# 東海第二発電所

## 内部溢水の影響評価について (審査会合コメント回答)

平成29年9月14日  
日本原子力発電株式会社

第1図 地震時の床ドレンファンネル破損・閉塞時における排水処理について

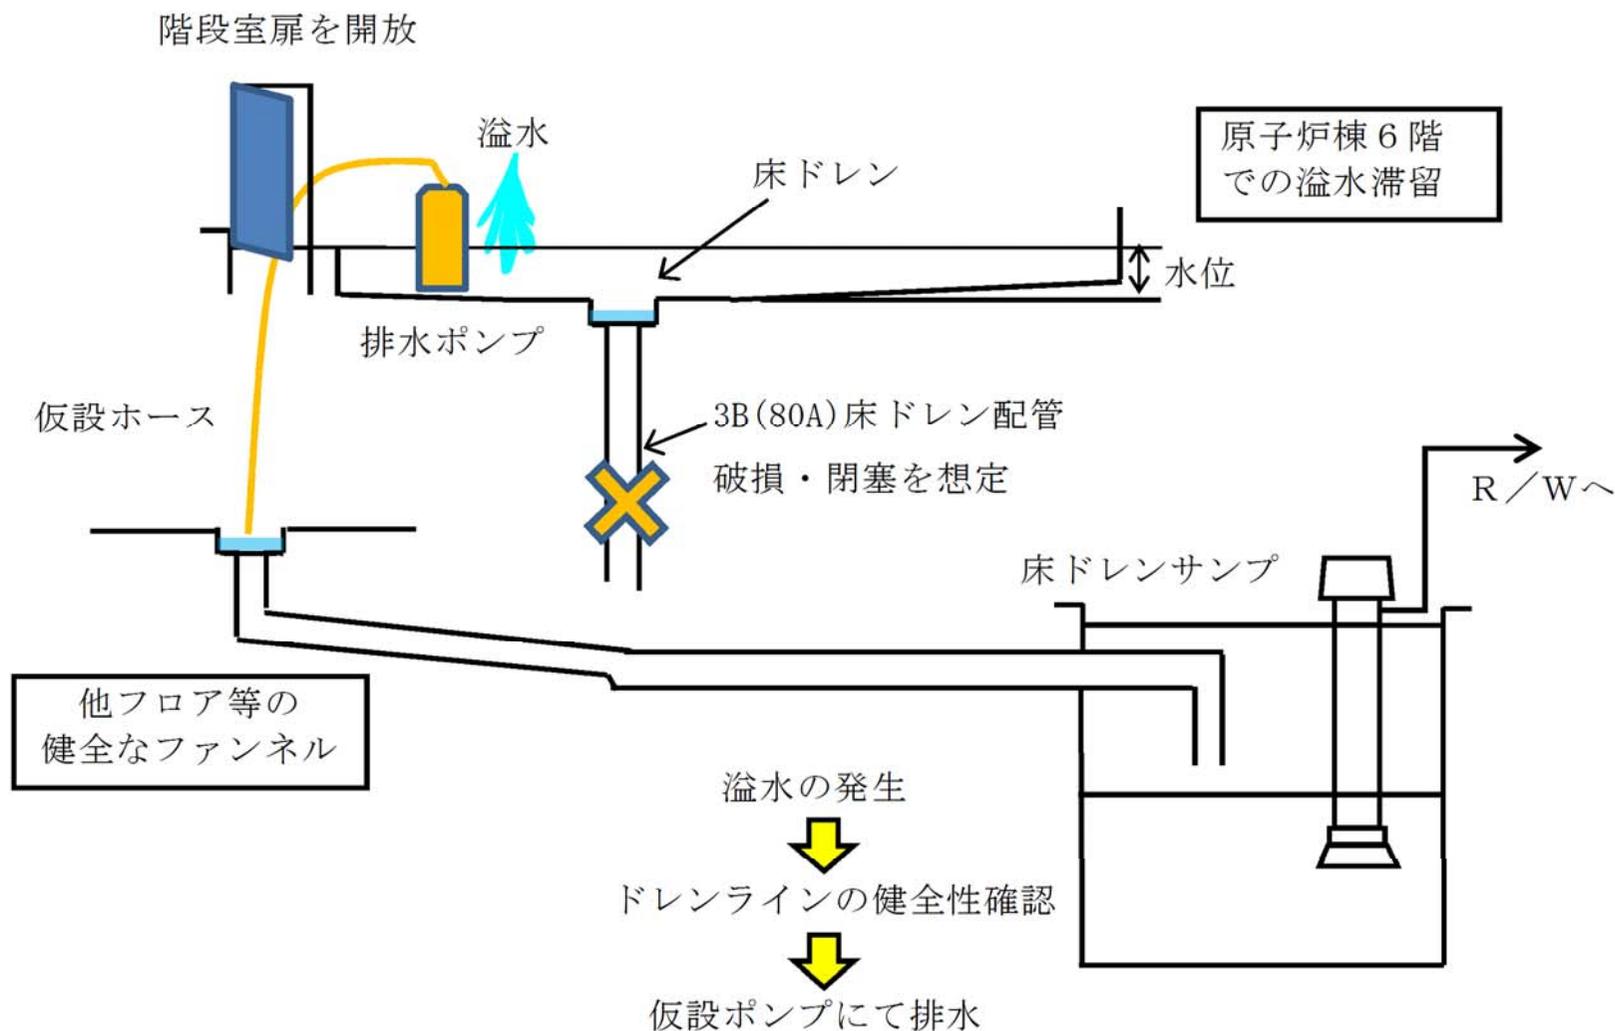
R/B 6階に滞留した状況における6階へのアクセス性、排水作業の成立性について資料に反映すること。

- ◆ 原子炉棟6階において、地震随伴による溢水時には、地震により床ドレンラインからの排水が阻害された場合を考慮して、アクセス性及び排水作業の成立性を確認
- 溢水滞留時のアクセス性について
  - ・地震発生時における原子炉棟6階の溢水水位は、全ての排水ラインが閉塞し排水不可と仮定しても評価上約12cmであり、作業等のアクセス性については影響はない。  
なお、想定破損時における原子炉棟6階の溢水水位は、評価上約40cmであるが、床ドレンラインの機能が使用できるため排水可能である。万一、排水機能が期待できなくてもアクセスは東側階段より可能であり、作業時のアクセス性は問題ない。
- 床ドレンファンネル閉塞時における排水処理について
  - ・下階層における床ドレンラインの健全性を確認した後、仮設の排水ポンプ等にて健全な既設ファンネル等に排水を実施（第1図参照）

第1図 ほう酸注入系, 非常用ガス処理系及び  
非常用ガス再循環系の火災対策及び溢水対策

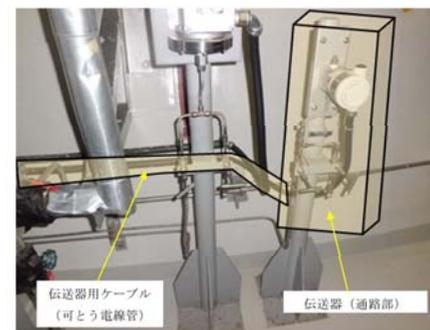
区分分離について内部火災の対応を適切に反映すること。

◆ 内部火災の系統分離対策による溢水影響評価への確認

分離設備	火災防護による対策	溢水影響評価
ほう酸水注入系	耐火隔壁により系統分離	溢水防護区画を分離しないため、溢水影響評価に影響はない。
非常用ガス処理系及び非常用ガス再循環系	耐火隔壁により系統分離	溢水防護区画を分離しないため、溢水影響評価に影響はない。
可燃性ガス濃度制御系	設置エリアを東西に区域分離	区域分離壁は、溢水影響評価において考慮されているため、影響はない。
中央制御室換気空調系	耐火隔壁により系統分離	溢水防護区画を分離しないため、溢水影響評価に影響はない。
その他個別機器	耐火隔壁にて囲い系統分離	溢水防護区画を新たに設けるものではないため、溢水影響評価に影響はない。

いずれの火災防護の対策においても、溢水影響評価に影響はない。

第1図 評価概要図

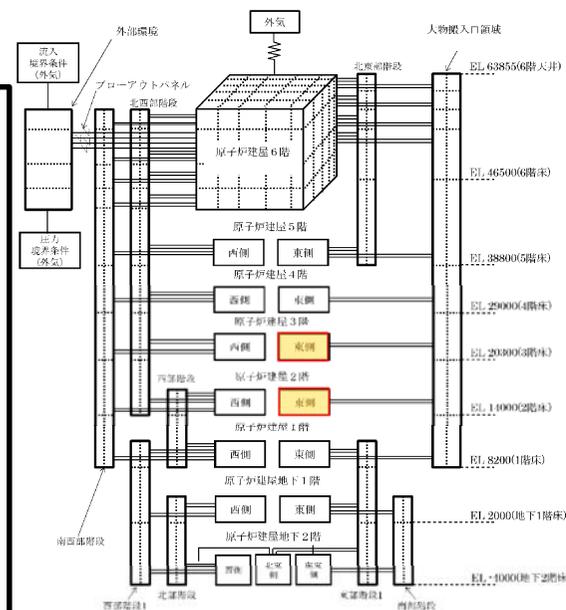
蒸気影響評価において、解析条件への区分分離による影響(空調等)について整理すること。(各項目毎に影響があるのか)

- ◆ 蒸気影響評価については、前回、火災区域分離前の解析結果を基に簡易評価を行った結果を示していたが、今回、火災区域の分離を反映した解析結果が得られたため、その結果を以下に示す。

- ・破断想定箇所：原子炉建屋原子炉棟2階、3階  
蒸気漏えい時の影響の大きい配管部分を選定
- ・解析モデル：原子炉建屋原子炉棟(火災防護の区域分離壁設置による区域)
- ・破損形状：原子炉隔離時冷却系蒸気配管の貫通クラック
- ・漏えい停止：漏えい時の差圧検出によるインターロック動作
- ・ヒートシンクになる構造物への熱伝達は保守的に考慮せず

第1図 対策前のサポート設置例

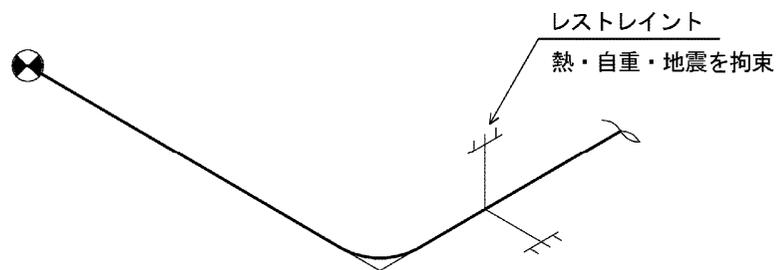
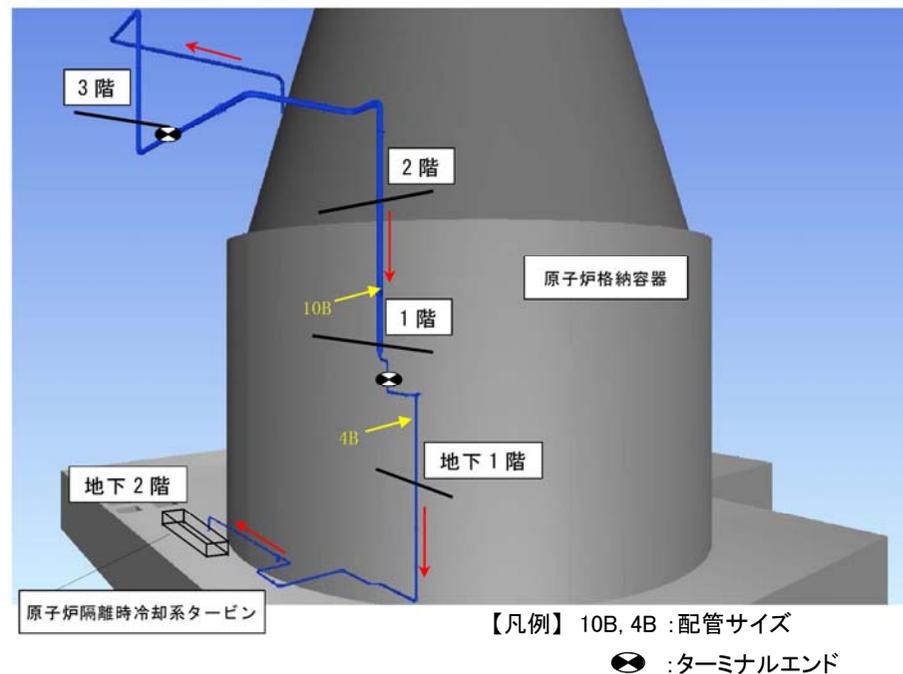
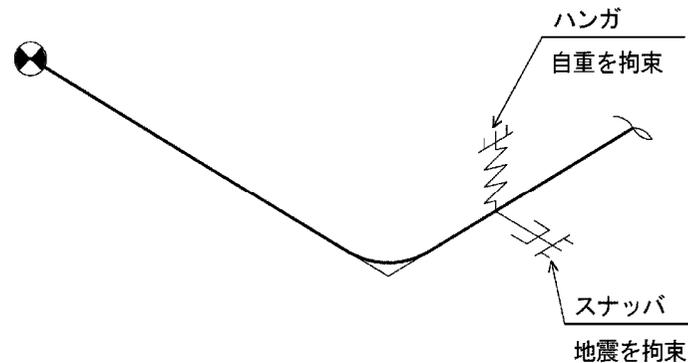
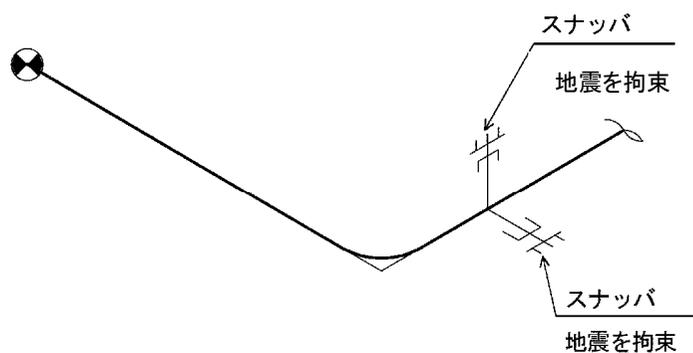
RCIC蒸気配管の強度評価, 補強工事の成立性を示すこと。

- ◆ 高エネルギー配管である原子炉隔離時冷却系(RCIC)蒸気配管については, 想定破損の破損形態を貫通クラックとするために溢水評価ガイドに従い,

一次応力+二次応力  $\leq 0.8 \times$  溢水評価ガイドに基づく許容応力

となるように設計を行う。

この設計にあたっては, 既設サポートの位置, 仕様変更等により, 熱伸びによる拘束が緩和されるよう対策する。

- ・サポート位置の変更, 追加
- ・サポート仕様の変更(レストレイントからスナツバ, ハンガへの改造)
